Nuova generazione di supporti per molle aria Eco Air

75152201d
AM08

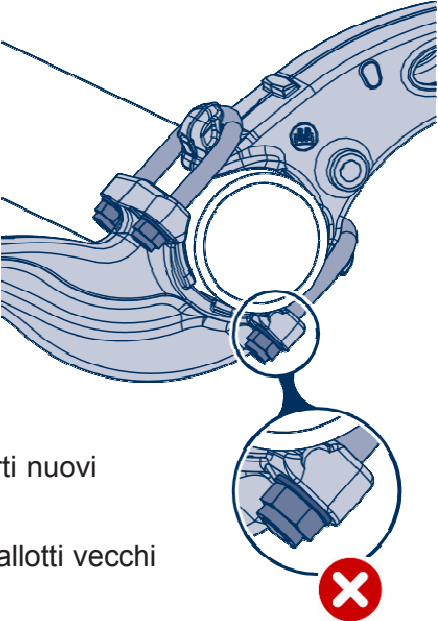
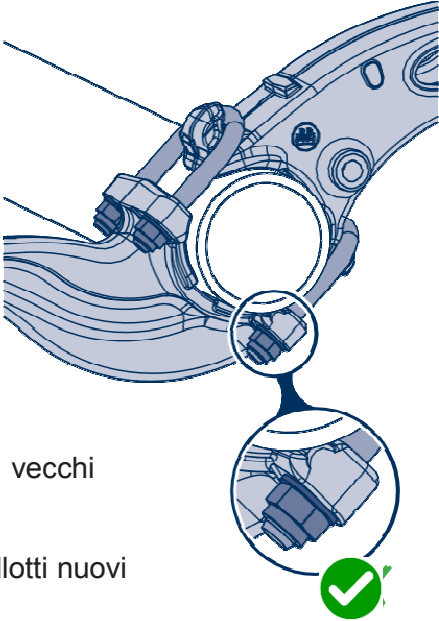
Da fine 2022, si introducono anche i nuovi supporti per molle aria Eco Air, con spessore maggiorato di 5mm, nella zona di fissaggio.

Nota importante : la nuova generazione di supporti per molle aria Eco Air, può essere montata solo con il nuovo kit cavallotti 09.801.09.45.0 (5 mm più lunghi dei precedenti). Un assemblaggio dei nuovi supporti per molle aria Eco Air con vecchio kit (09.801.09.03.0) non è ammissibile!
